**Comité d'experts du transport des marchandises dangereuses
et du Système général harmonisé de classification
et d'étiquetage des produits chimiques****Sous-Comité d'experts du transport des marchandises dangereuses****Quarantième session**

**Propositions diverses d'amendements au Règlement type pour le transport
des marchandises dangereuses: marquage et étiquetage****Inscription de la date de fabrication sur les emballages
des types 1H et 3H****Communication de la Confédération internationale des fabricants
des emballages en plastique (ICPP)¹****Introduction**

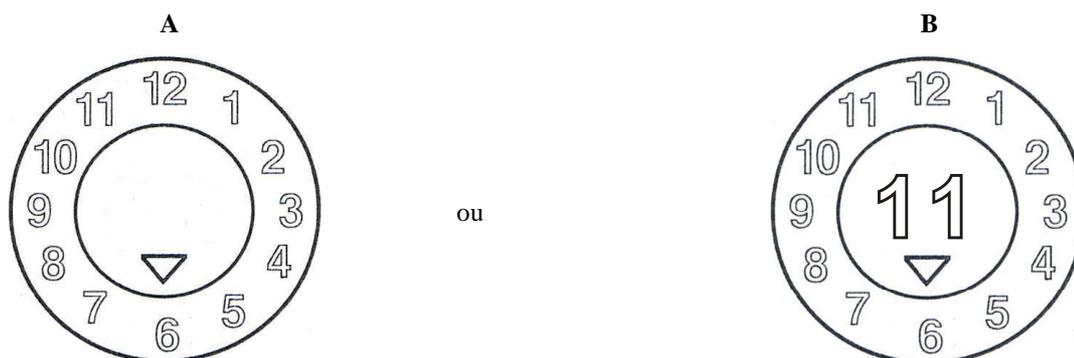
Modifier comme suit le paragraphe 6.1.3.1 e), en commençant par la dernière phrase:

«À cette fin, on peut utiliser le système ci-dessous:

5. Si l'on utilise la version B, les deux chiffres indiquant l'année dans la marque d'homologation de type et dans le cadran doivent être identiques. Toute autre méthode fournissant le minimum de renseignements requis, d'une manière durable, lisible et visible est aussi acceptable.»
